监理工程师通知回复单

工程名称：安丘市 80MW 光伏扶贫电站项目

编号：CNI23-GF226-2017-001

我方接到编号为 AQ-GF-ZH-001 的监理工程师通知单后，已按要求完成了 关于现场钻孔质量相关事宜的整改 工作，现报上，请予以复查。

孔同不合格重新整改检查测量

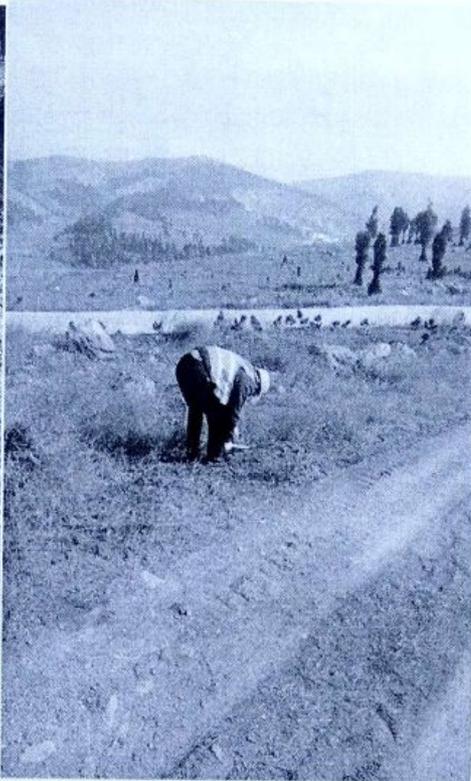
- 1、钻孔深度达不到要求重新开孔；
- 2、对钻孔机挪动后孔洞变形重新处理；
- 3、根据监理要求，一台打孔机要求配备两人，并且佩戴水平尺和测量工具，满足现场打孔质量要求；
- 4、施工前对有杂草、碎石、梯田等先场平后再施工。

已整改合格。
